长丰县丰特供销有限责任公司  
烟花爆竹经营（批发）许可

# 安全现状评价报告

安徽省杰邦科技发展有限公司

### 14-1 储存区与值班监控区“二道门”处已用铁栅栏进行分隔

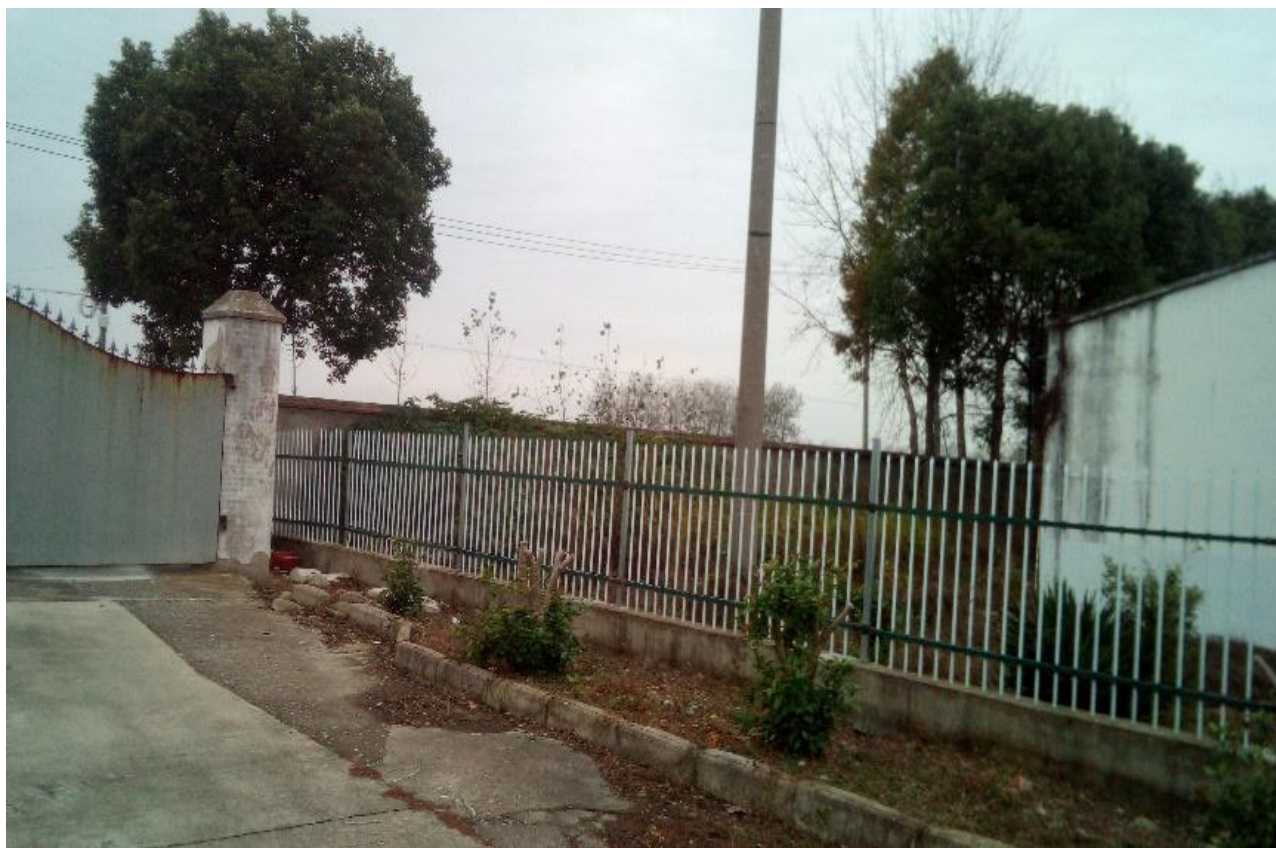
序号	不符合项	整改紧迫程度
1	主要负责人安全合格证已过有效期。	立即整改
2	从业人员未缴纳工伤保险	立即整改
3	应急预案未及时修订并取得应急预案备案登记表	立即整改
4	未与有资质单位签订委托运输合同	立即整改
5	储存区与值班监控区“二道门”处未分隔。	立即整改
6	库区内安装的视频探头不能正常使用，库房内未设置烟感探头，库房未设置灭火器。	立即整改
7	防雷防静电装置未检测合格。	立即整改
8	库房外墙设置的安全要素标识牌内容与设计图纸不符	立即整改
9	仓库内未配备温湿度计及记录本。	立即整改
10	2 号爆竹库房门口 2.5 米处未设置机动车辆停放警示线。	立即整改

整改后
